Scheda 1	PAVULLO – Cà del Vento
ANS2_1	Ambito di potenziale sviluppo urbano individuato nel PSC per funzioni prevalentemente residenziali
ANS3_2	<del>Ambito potenziale per nuovi insediamenti urbani da destinarsi prevalentemente a dotazioni territoriali</del>

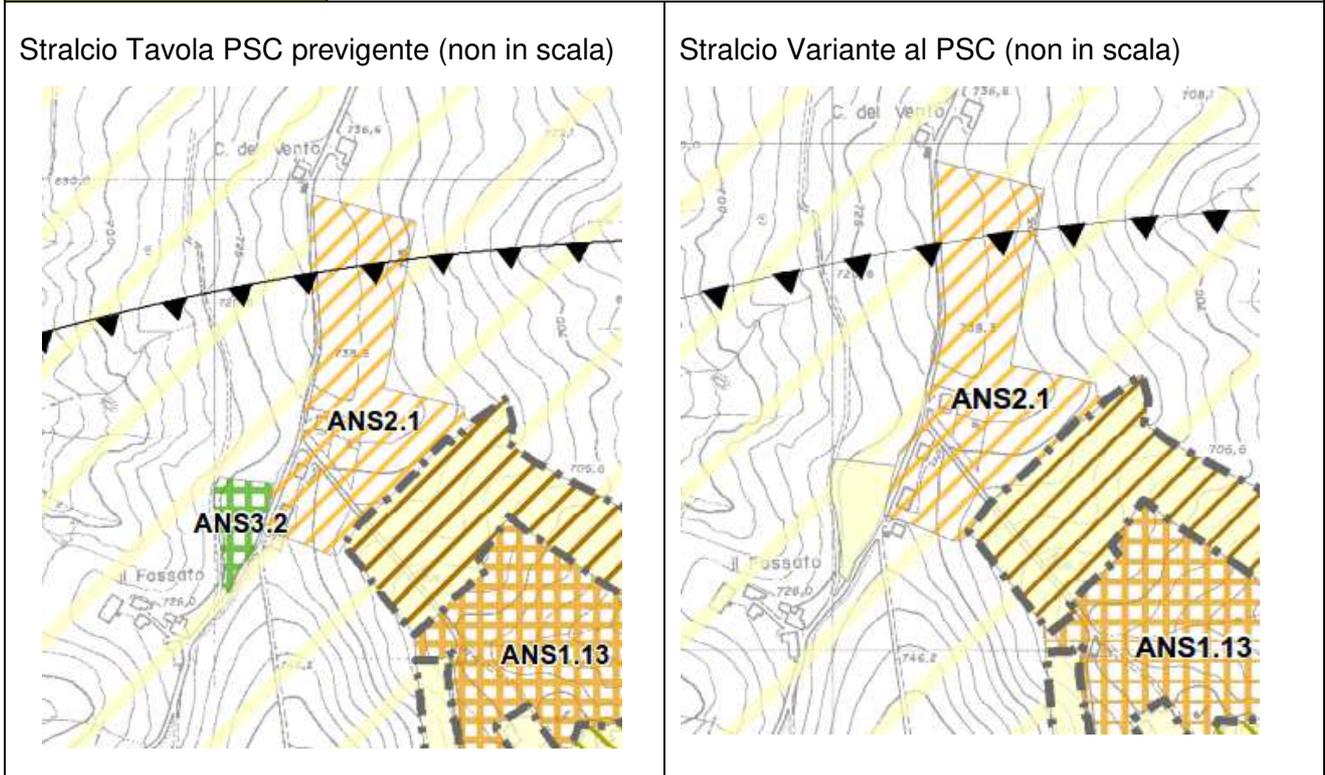
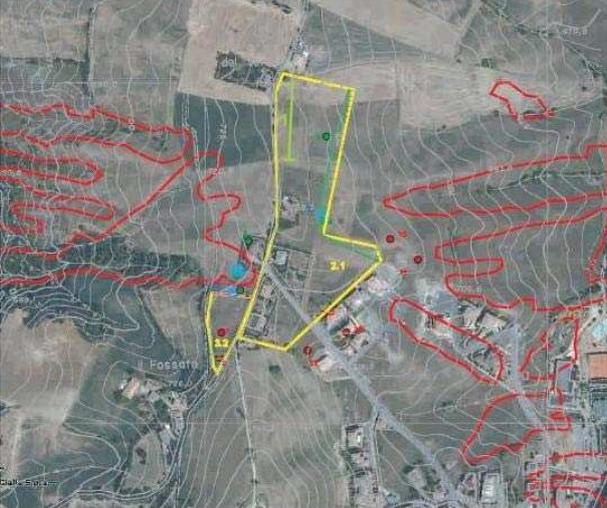
1	Localizzazione-inquadramento ambientale dell'area	<p><del>Gli ambiti considerati</del> <u>L'ambito</u> si estende <del>ene</del> lungo il crinale che chiude a ovest la conca pavullese e si configura come estrema propaggine di potenziale espansione verso il nucleo di Cà del vento, nella cima del colle, in continuità con le recenti urbanizzazioni della Piantona e della Verzanella.</p> <p>L'area nel suo insieme si configura essenzialmente residenziale a bassa densità, posta lungo il fianco della collina, a ovest della vasta area destinata a verde che comprende la pineta di Pavullo.</p> <p>La pianificazione previgente non prevedeva destinazioni di tipo urbano.</p> <p>Il sistema ambientale è caratterizzato dalla presenza del crinale che rappresenta un limite naturale della città di Pavullo a ovest.</p>
---	---	--

2	Coerenza urbanistica e obiettivi specifici	<p>Ambito che <del>si dipartono</del> <u>diparte</u> dal territorio urbanizzato esistente caratterizzato tuttavia da scarsa compattezza, configurandosi come una propaggine lungo il crinale che sovrasta il capoluogo.</p> <p>Obiettivi specifici:</p> <p>Fornire risposta all'eventuale futura domanda insediativa, attraverso un edificato di bassa densità che definisca il coronamento complessivo dello sviluppo nord-occidentale del capoluogo di Pavullo</p>
3	Capacità insediativa e destinazioni d'uso	<p><b>ANS2_1</b></p> <p>Destinazioni d'uso: funzioni residenziali e compatibili con la residenza</p> <p>St = 38.500 mq</p> <p>Capacità insediativa massima: <b>8.100</b> mq di SC (circa 70 alloggi)</p> <p>H massima orientativa: 2 piani fuori terra</p> <p><b>ANS3_2</b></p> <p><del>Utilizzi prospettati: l'ambito dovrà essere prevalentemente destinato a dotazioni territoriali: parcheggi e verde pubblico di servizio alle nuove espansioni residenziali.</del></p> <p><del>Sono ammessi modesti interventi edificatori di tipo residenziale o compatibile, nel rispetto delle seguenti prescrizioni e di quanto precisato al seguente punti 4 e 5.</del></p> <p><del>St = 4.500 mq</del></p> <p><del>Capacità insediativa massima per funzioni residenziali o compatibili: <b>500</b> mq di SC (circa 4 alloggi)</del></p> <p><del>H massima orientativa: 2 piani fuori terra.</del></p>
